改善箇所説明図

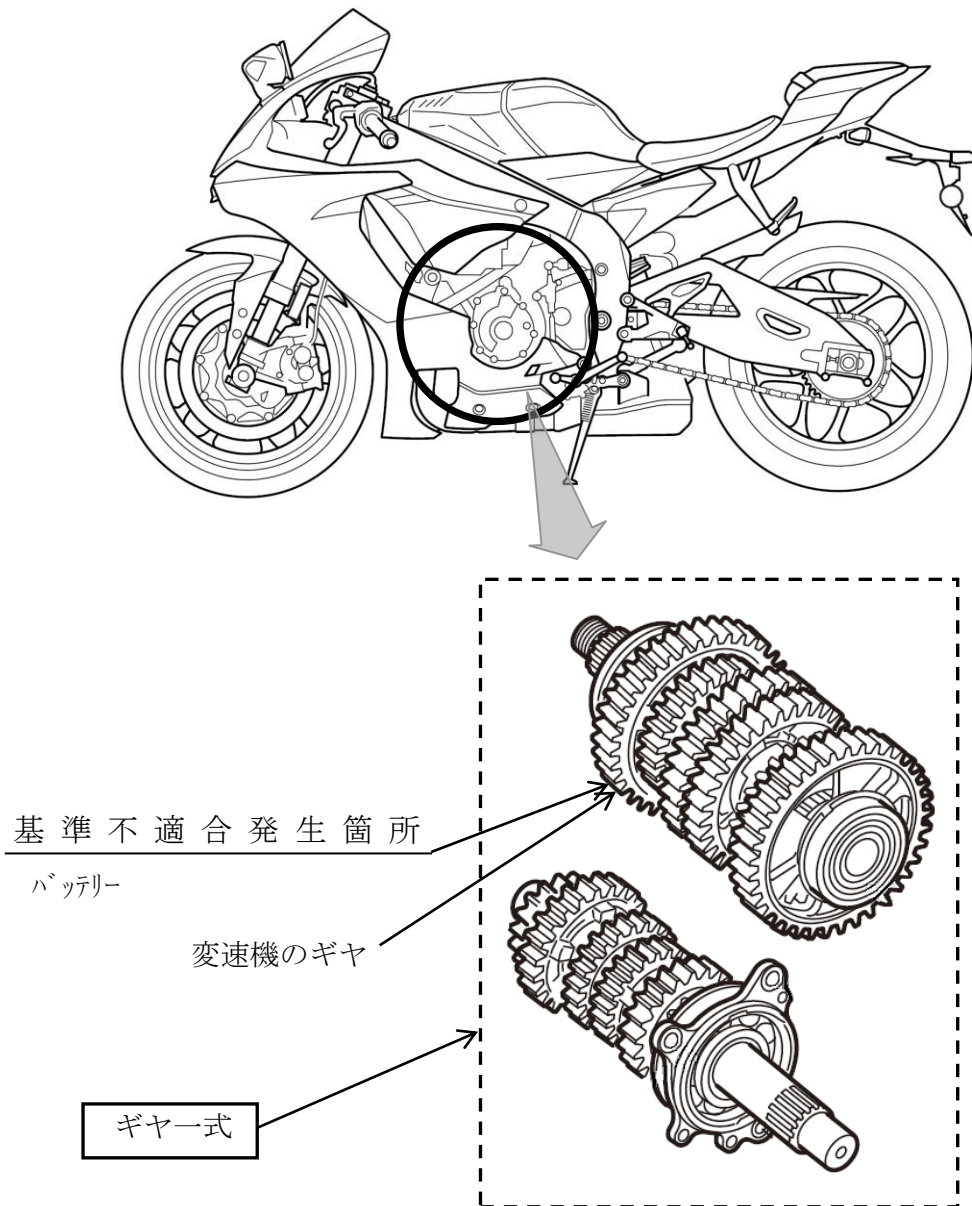
変速機において、ギヤの強度が不足しているため、サーキット走行等でスロットルを急全開にして加速しながら変速操作を行うと、当該ギヤに過大な応力が加わることがある。そのため、そのまま使用を続けると、亀裂が生じて破損し、最悪の場合、走行不能となるおそれがある。

改善の内容：全車両、変速機のギヤー式を対策品と交換する。
